# Rappel de contrôle des émissions

# EC0026\_C

## NON-CONFORMITÉ – AUTOCOLLANT RENSEIGNEMENTS RELATIFS AU CONTRÔLE DES ÉMISSIONS DU VÉHICULE

Vehicules Prevost et Volvo

Figure 1: échantillon autocollant RENSEIGNEMENTS RELATIFS AU CONTRÔLE DES ÉMISSIONS DU VÉHICULE

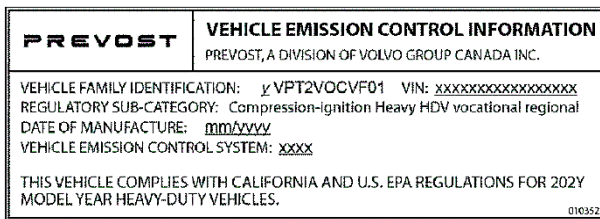
1. Confirmer que le NIV sur le nouvel autocollant correspond au NIV réel du véhicule.
2. Repérez l'autocollant RENSEIGNEMENTS RELATIFS AU CONTRÔLE DES ÉMISSIONS DU VÉHICULE.

4. Nettoyez soigneusement la zone de l'autocollant de toutes les traces de saleté et de vieux adhésif.
5. Apposer le nouvel autocollant RENSEIGNEMENTS RELATIFS AU CONTRÔLE DES ÉMISSIONS DU VÉHICULE au même endroit.

Figure 2: SÉRIE H3

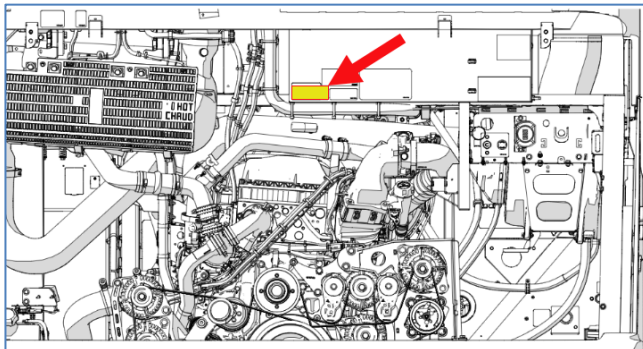
3. Utilisez un grattoir en plastique et un dissolvant d'adhésif pour enlever doucement l'ancien autocollant d'émission du véhicule. Une fois cela fait, **détruisez l'autocollant.**

Figure 8: VOLVO 9700

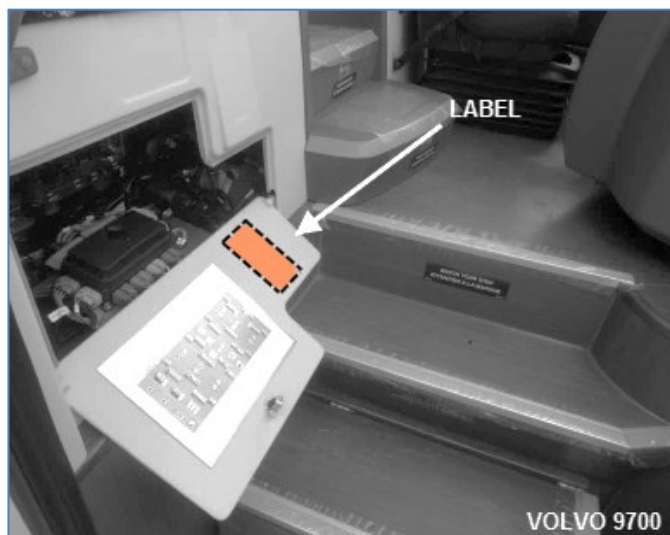
6. Apposer l'autocollant de confirmation d'exécution p/n 85152363 (Figure 5) comme montré (Figure 6-Figure 8).

7. Sur l'autocollant de confirmation d'exécution de la campagne, indiquez que la campagne est terminée. Utilisez un type permanent de marqueur / sharpie pour écrire:
  - a. le numéro de rappel EC0026
  - b. la date d'exécution (MM/JJ/AAAA)
  - c. le code de la succursale/centre de services.
8. Un certificat de confirmation d'exécution de campagne de rappel de contrôle des émissions est également fourni dans le kit. Remplissez les informations appropriées et donnez le certificat au client / propriétaire du véhicule. Une image du certificat est incluse à la fin de ce document advenant le cas où le certificat fourni serait endommagé. De préférence, utilisez celui inclus dans le kit.
